DEMANDE D'AUTORISATION ENVIRONNEMENTALE

MEMOIRE EN REPONSE AUX REMARQUES FORMULEES PAR LA MISSION REGIONALE D'AUTORITE ENVIRONNEMENTALE

CARRIERE DE MONTAGNOLE

S.A. VICAT

Figure 2 : Cartographie avec rose des vents cumulée

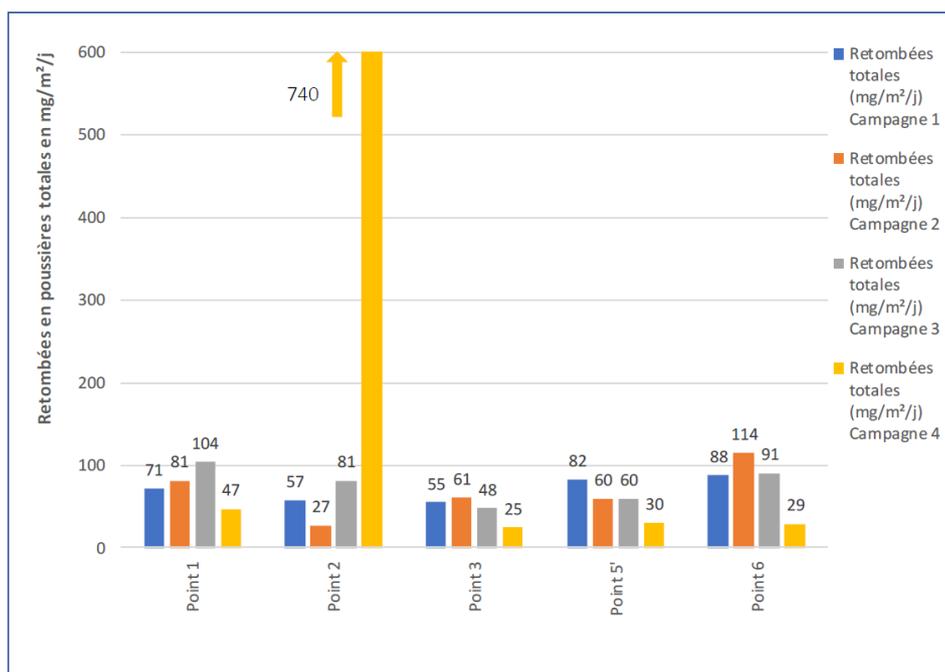
L'Autorité environnementale recommande de compléter l'étude d'impact par les données météorologiques et aérologiques réalisées in situ ».

Depuis plusieurs années, un suivi environnemental est réalisé au niveau de la carrière et dans ses alentours. Une station météo amovible est installée sur le site à chaque campagne de mesure. La carte ci-après ainsi que la rose des vents permettent de visualiser le fonctionnement du plan de surveillance des poussières de la carrière.

Les jauges ont été positionnées autour du site, majoritairement au niveau des zones habitées les plus proches. Le point n° 1 au centre village de MONTAGNOLE est considéré comme une jauge témoin puisqu'elle n'est a priori pas sous l'influence de la carrière. La rose des vents ci-après est une compilation des 4 mois de mesures aérologiques durant les 4 mois de collecte de poussière. Elle permet de visualiser les vents dominants qui, en 2021, n'avaient pas autant d'orientations préférentielles que la station météorologique située à l'aéroport de Voglans.

A l'exception des retombées mesurées sur le point n°2 durant le mois de novembre 2021, l'ensemble des retombées est inférieur à 114 mg/j/m² en retombées totales. Globalement, les retombées de poussières sont assez homogènes quel que soit le point de surveillance et leur orientation vis-à-vis de la carrière. Le point 2 qui est le plus proche des zones de roulage et de l'extraction présente, à l'exception du mois de novembre, les retombées les plus faibles. La valeur de 740 mg/j/m² semble aberrante et pourrait être due à une activité anormale et ponctuelle à proximité de la jauge, où l'on note la présence de stocks de matériaux de remblais et traces de roulage complètement indépendantes de l'activité de la carrière.

Les dépôts de poussières mesurés ne semblent aucunement dépendre des vents dominants et paraissent sans relation avec la carrière puisque sensiblement identiques.

En conséquence, du fait des taux mesurés, la réalisation d'une modélisation ne paraît pas pertinente. De plus, la modélisation d'envols ponctuels à partir d'une source non canalisée est très délicate.

Figure 2 : Cartographie avec rose des vents cumulée

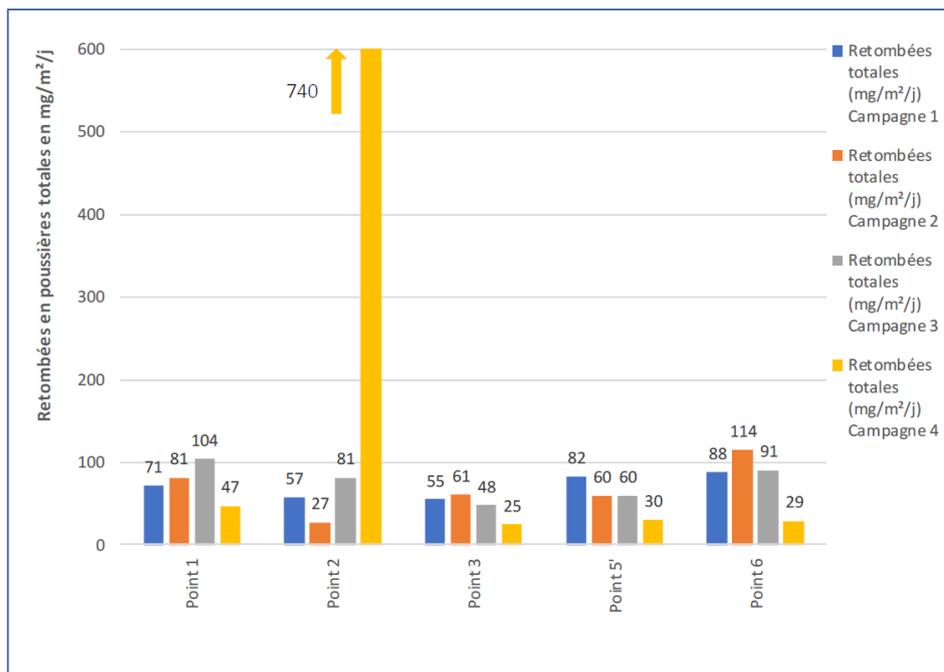
L'Autorité environnementale recommande de compléter le dossier par une modélisation de la dispersion des poussières générées par l'exploitation de la carrière fondée sur les conditions aérologiques réelles du secteur. Cette modélisation pourra servir de base à une évaluation plus aboutie des risques sanitaires intégrant l'intégralité des poussières générées et non uniquement les poussières siliceuses ».

Mieux qu'une modélisation pour évaluer les retombées de poussières autour du site, un suivi environnemental est réalisé autour de la carrière depuis plusieurs années. Une station météo amovible est installée sur le site à chaque campagne de mesure. La carte ci-après ainsi que la rose des vents permettent de visualiser le fonctionnement du plan de surveillance des poussières de la carrière. Ce plan de surveillance sera réadapté dès l'obtention de l'arrêté préfectoral puisque les zones du Pontet, de la Coche et de Carnavaggio seront progressivement actives.

Les jauges ont été positionnées autour du site, majoritairement au niveau des zones habitées les plus proches. Le point n° 1 au centre village de MONTAGNOLE est considéré comme une jauge témoin puisqu'elle n'est a priori pas sous l'influence de la carrière. La rose des vents ci-après est une compilation des 4 mois de mesures aérologiques durant les 4 mois de collecte de poussière. Elle permet de visualiser les vents dominants qui, en 2021, n'avaient pas autant d'orientations préférentielles que la station météorologique située à l'aéroport de Voglans.

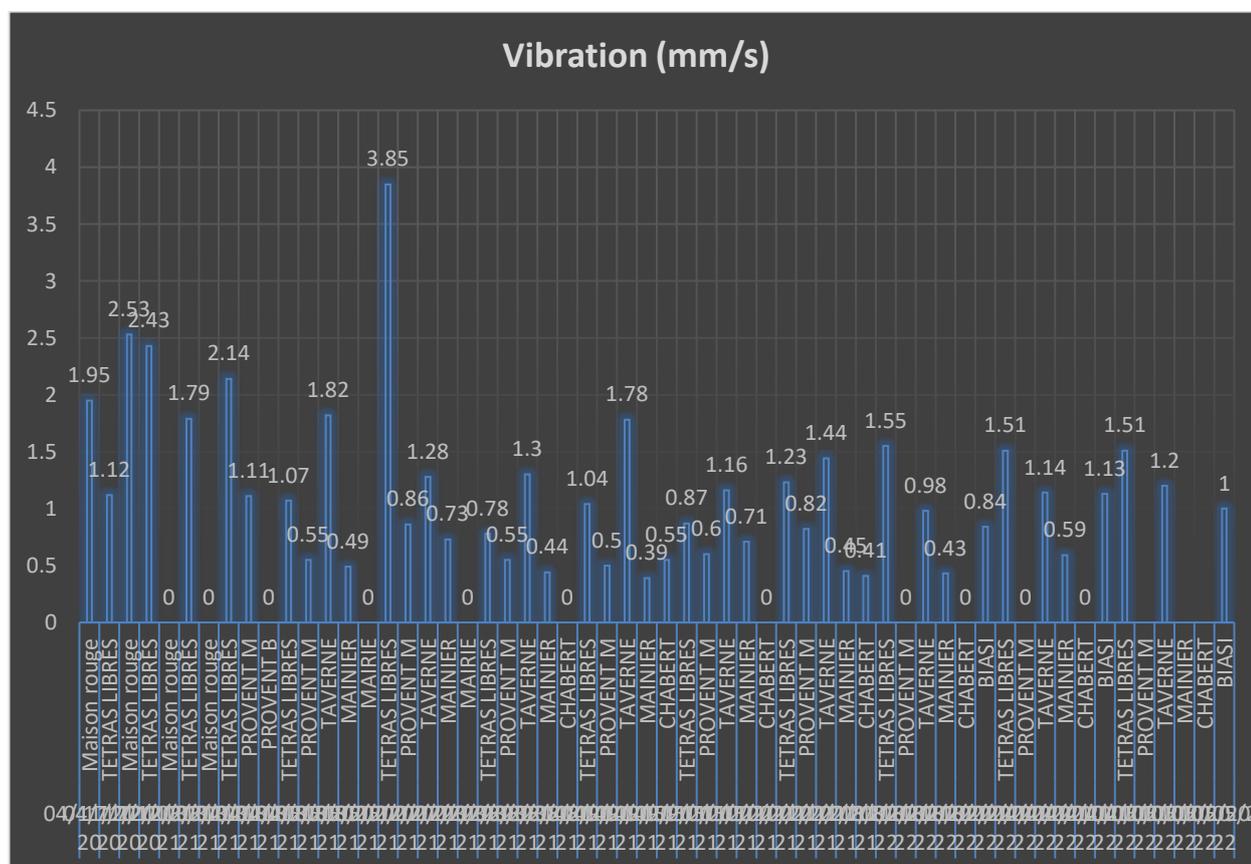
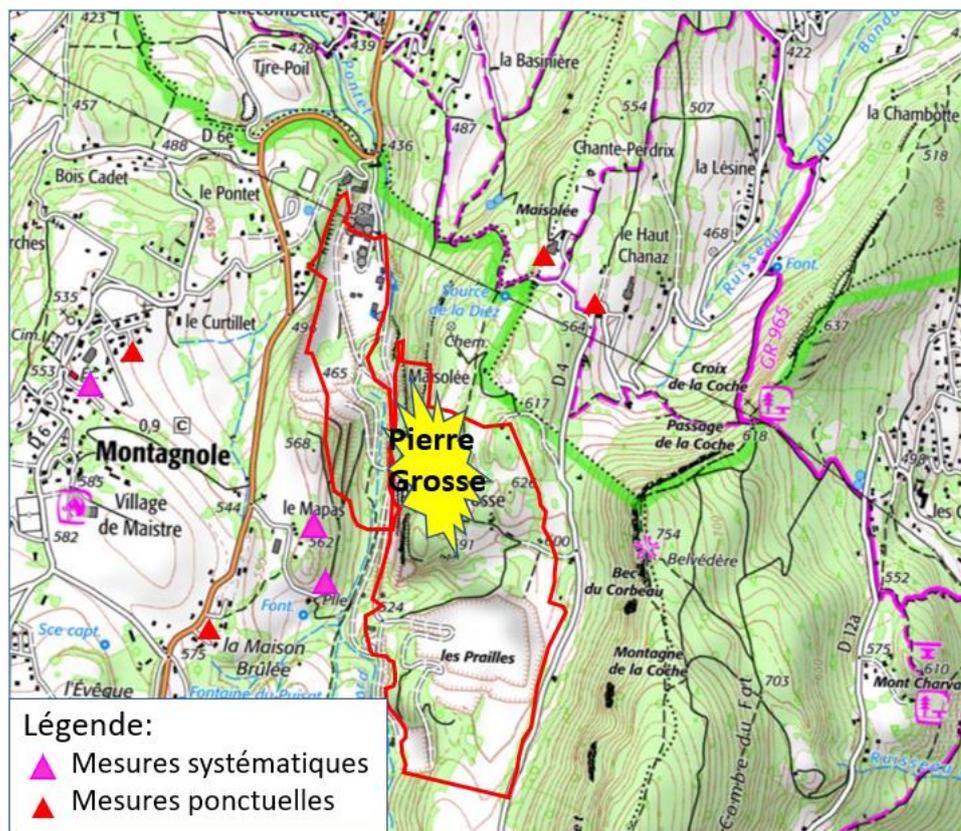
« La poursuite de l'exploitation de la carrière pourra également être génératrice de vibrations. Là encore, le porteur de projet indique que la réglementation en la matière sera respectée. Il prévoit ainsi d'adapter la charge d'explosifs employée à la distance vis-à-vis des habitations les plus proches. Cependant, les éléments présentés montrent que dans certains cas, les habitations les plus proches seront à vol d'oiseau à une distance du tir de mine inférieure (150 m) que ce que qu'impliquerait l'application de la formule de calcul de la vitesse particulière en fonction de la charge employée dans le cas où l'habitation et le tir de mine étaient localisés dans un même plan (265 m). Le dossier explique que cela n'aura pas d'incidence car « les tirs de mine auront lieu au sommet de Pierre Grosse, et auront plus de distance à parcourir avant d'atteindre le périmètre extérieur de la carrière ou les habitations les plus proches.

Compte tenu de la sensibilité du sujet des tirs de mines et des incidences vibratoires générées par ces derniers, l'Autorité environnementale recommande de démontrer (plan en coupe du parcours des ondes entre le tir et la maison par exemple) l'existence d'une distance suffisante entre les habitations les plus proches et les lieux retenus pour les tirs de mines, garantissant un respect de la réglementation en la matière. Par ailleurs, l'Autorité environnementale recommande de préciser la façon dont l'exploitant s'assurera avant chaque tir de mine de bien respecter une distance suffisante vis-à-vis des habitations au regard de la réglementation ».

Comme l'énergie des vibrations au droit des habitations a été mesurée à des niveaux tout à fait acceptables, il n'est pas prévu à court terme de modifier les conditions d'abatage du calcaire par rapport au fonctionnement actuel. L'augmentation de la production n'induit pas une augmentation de la puissance des tirs de mine, mais ils seront simplement plus fréquents.

Bien entendu, si la moindre dérive des mesures est observée, la Société VICAT s'engage à adapter les plans de tirs en conséquence (modification de la quantité chargée, de la distance entre les forages, bi-étagement, etc.).

Coupe Est-ouest du site de Pierre Grosse remis en état partie sud remblayée

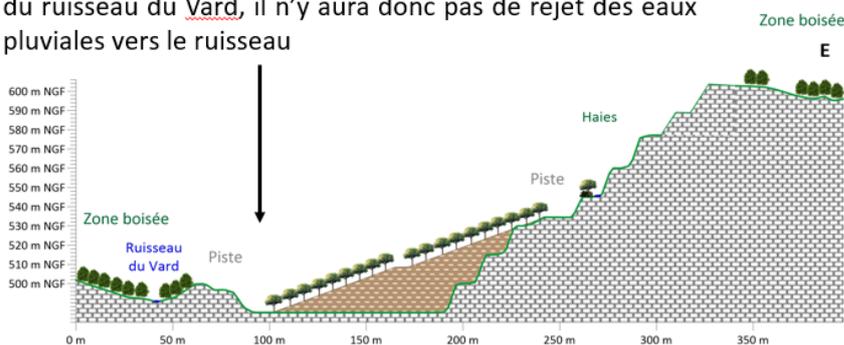
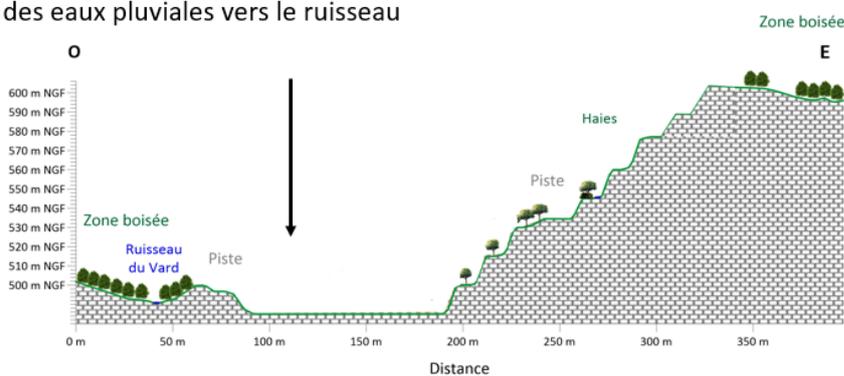
L'Autorité environnementale recommande de compléter le dossier par des précisions quant au déplacement du point de rejet du ruisseau du Vard, à son origine et à ses incidences ».

Actuellement, le point bas de l'extraction est situé à une cote inférieure à la piste d'accès qui redescend en direction du ruisseau nommé « affluent n°3 ». Lorsque le bureau d'étude SETEC a réalisé son étude hydraulique, la piste avait été considérée comme un exutoire. En réalité, il n'en est rien : les eaux pluviales sont contenues sur le carreau d'exploitation et s'infiltrent dans les fissures du massif.

Le pied du remblais restera à une cote inférieure aux berges du ruisseau du Vard, il n'y aura donc pas de rejet des eaux pluviales vers le ruisseau

La carrière sera réaménagée en fosse, à une cote inférieure aux berges du ruisseau du Vard, de fait, sans rejet possible des eaux pluviales vers le ruisseau

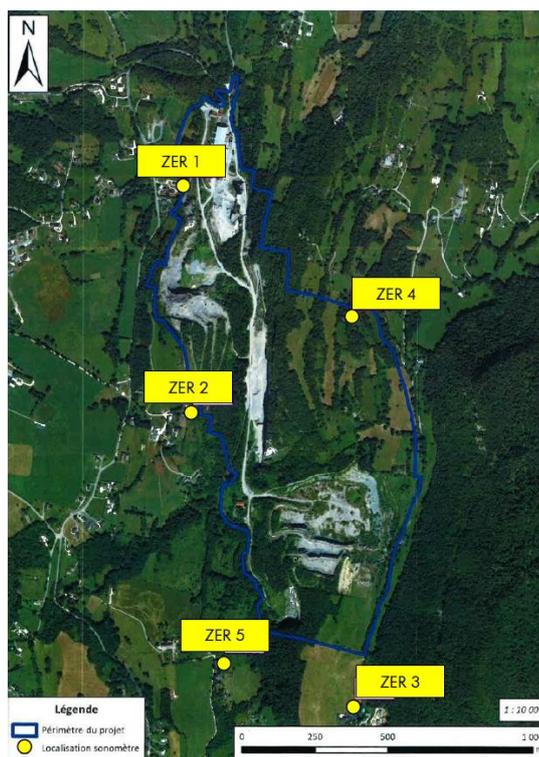
L'Autorité environnementale recommande de préciser les modalités des suivis en continu qui sont annoncées en matière de retombées de poussières et de nuisances sonores et vibratoires, le recueil des observations des riverains ainsi que le fonctionnement de la commission locale de concertation et de suivi qui sera mise en place. L'Autorité environnementale recommande par ailleurs de définir dès à présent les mesures correctives qui pourraient être rendues nécessaires par le constat de nuisances trop importantes pour les riverains ».

Les niveaux de bruit, quant à eux, seront mesurés une fois par an en prenant en compte les effets cumulés du projet (extraction des matériaux et activité de remblaiement) avec les autres installations classées pour la protection de l'environnement gérées par l'exploitant au sein du site (installations de traitement, etc.). Les mesures seront effectuées au niveau des zones à émergence règlementée les plus proches du site. Les mesures durent au moins 30 min, avec et sans activité du site.

La situation et le nombre de point n'est pas précisée dans l'étude mais il serait pertinent de faire le même réseau de mesure que dans l'étude de bruit annexée au dossier, soit 5 points tels que présentés dans la figure ci-après.

Points de vue sur le projet de MONTAGNOLE

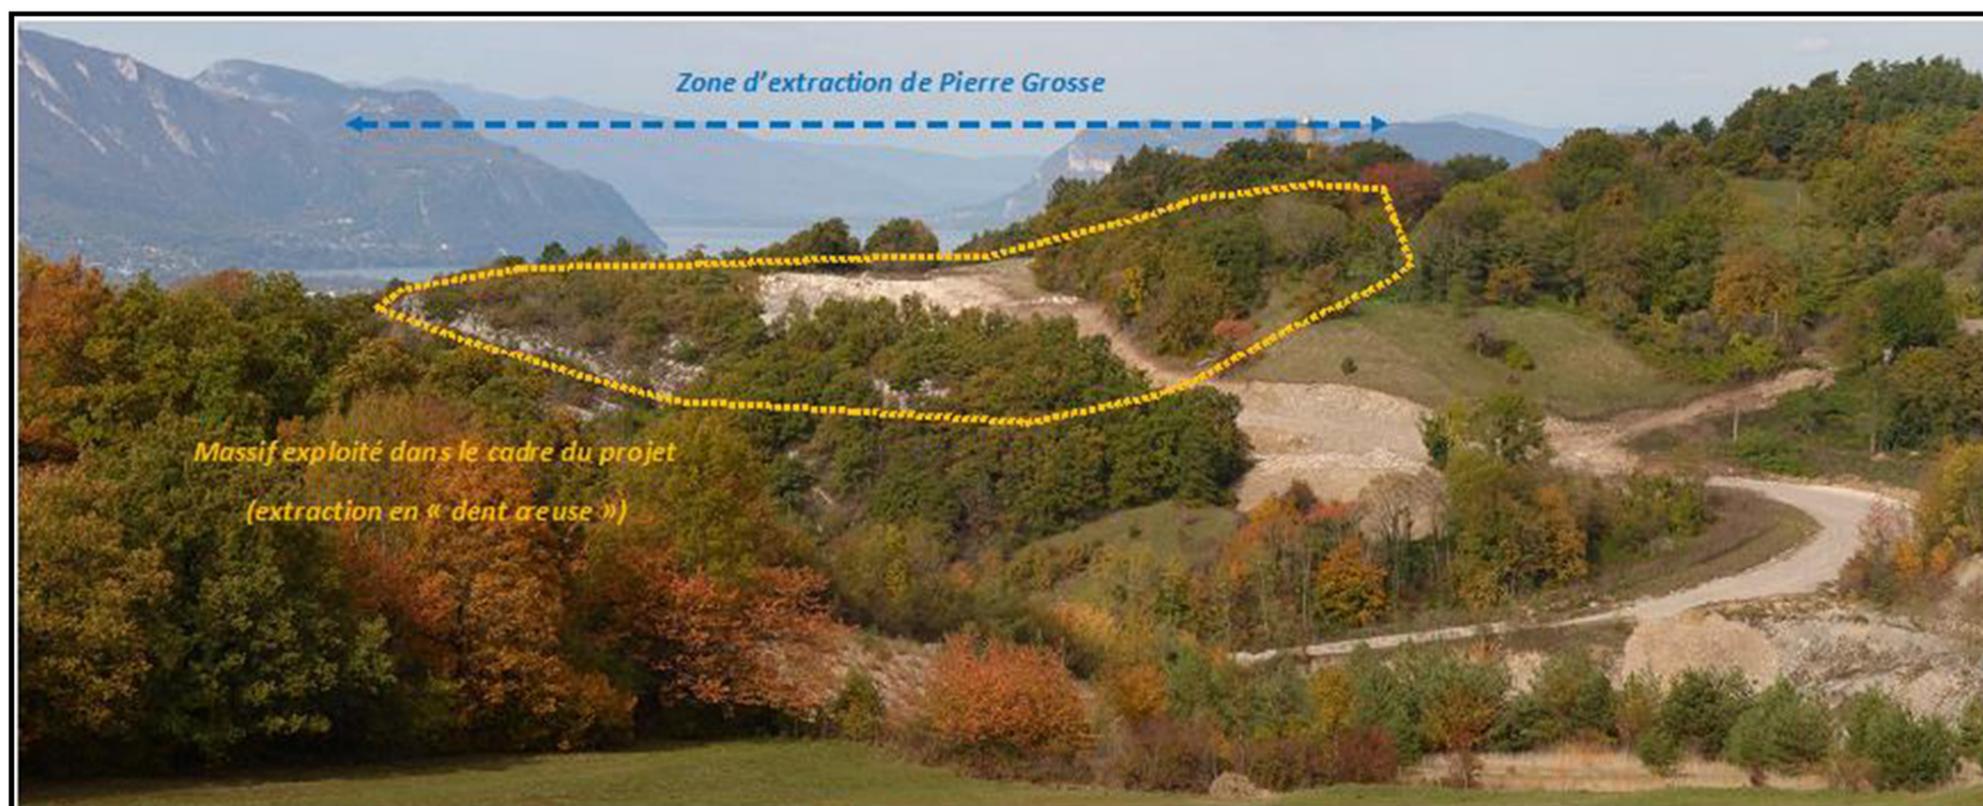
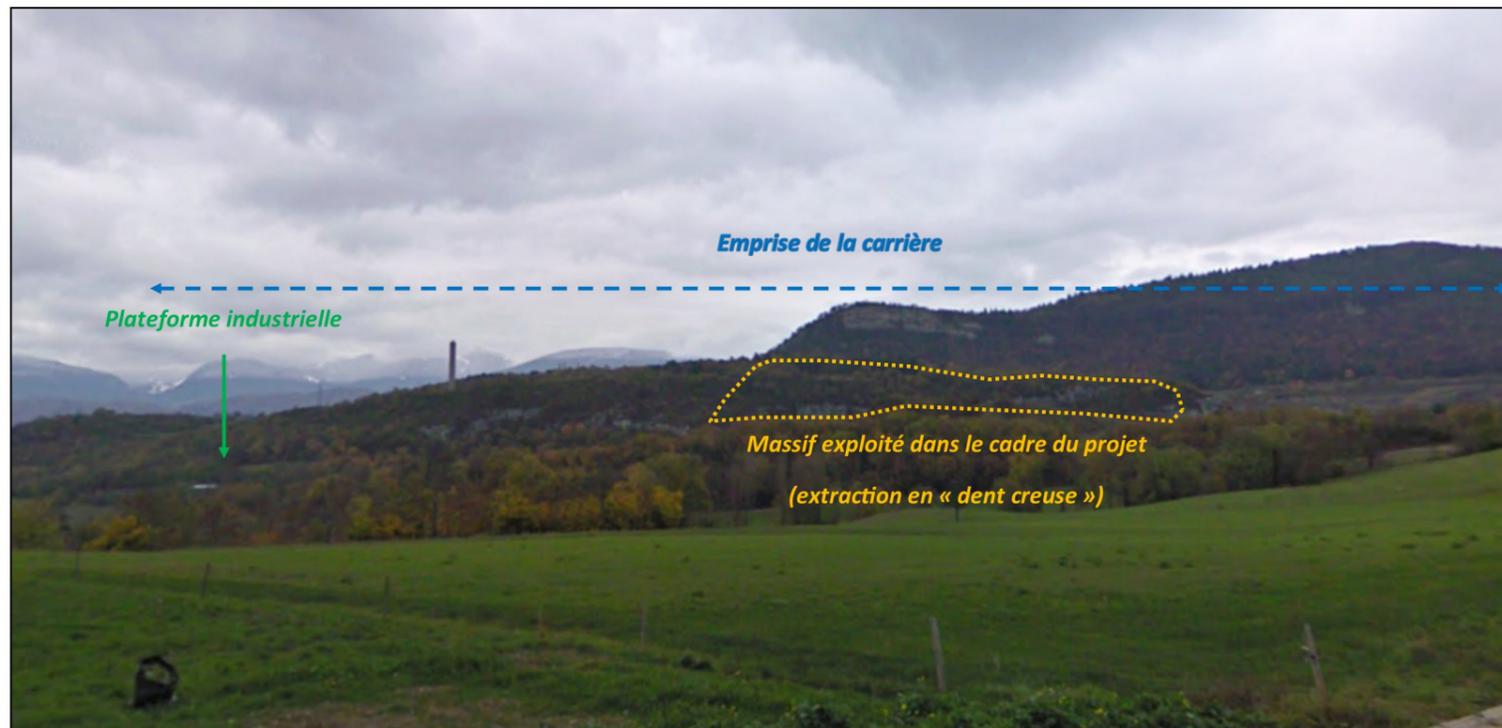
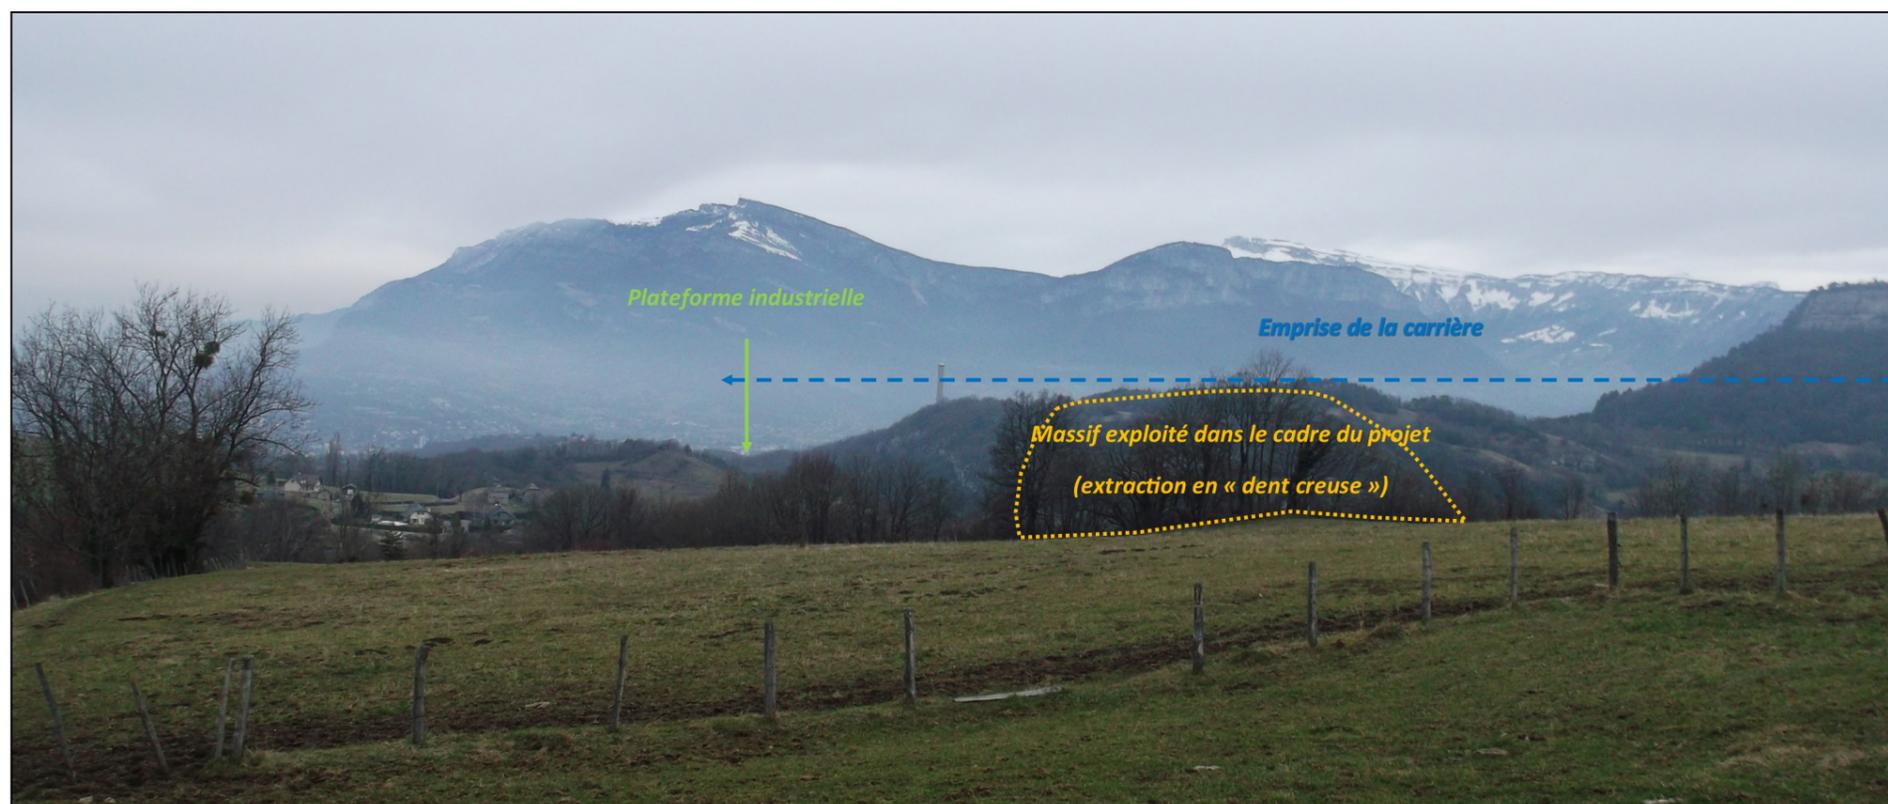
L'Autorité environnementale recommande de présenter des photographies de taille plus importante concernant l'état initial du paysage ainsi que des illustrations des éventuelles perceptions de la carrière depuis des points de vue plus éloignés ».

Les planches comprenant les photographies à l'échelle locale ont été agrandies au format A3 pour plus de lisibilité. Elles sont présentes en **Annexe 1**.

Il y aura peu de perception visuelle sur le site depuis les points de vue plus éloignés de la carrière. L'exploitant a pris le parti de se concentrer sur les points de vue qui semblaient les plus impactants.
